報告書番号：PCN#20070518001-1  
2007 年 7 月 17 日

出荷ラベル 新規RoHS要求 マーク追加変更のご案内

(補足説明及び図追記)

図1. RoHS規制対応を示す新規RoHSマーク付きの出荷ラベル例

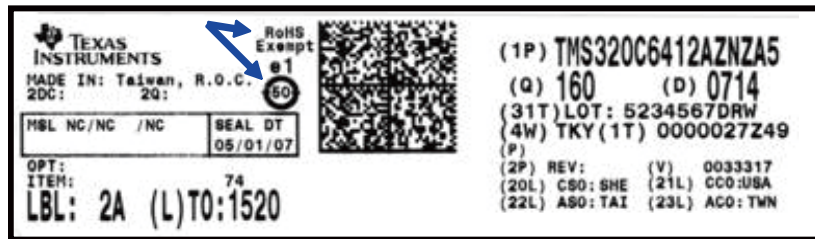
RoHS規制に対応した製品には、製品出荷ラベルに“chasing arrow logo”の中に“e”の文字の入ったマークを追加します。この追加マークは、RoHS規制の要求に対応していることを示します。図1が RoHS規制対応を示す新規RoHSマーク付きの出荷ラベルの例になります。

図2. “RoHS Exempt”品を示す新規RoHSマーク付きの出荷ラベルの例

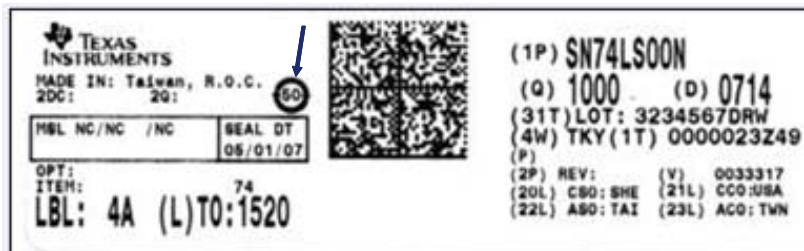
“EU RoHS Exempt”扱いの製品には、製品出荷ラベルに、“RoHS Exempt”記号に加え“chasing arrow logo”の中に“50”の文字の入ったマークを追加します。この“50”は、中国要求の製品使用に於いて禁止物質が漏れ出さない年数で、EFUP (Environmentally Friendly Use Period) をさします。図2が “RoHS Exempt”品を示す新規RoHSマーク付きの出荷ラベルの例になります。
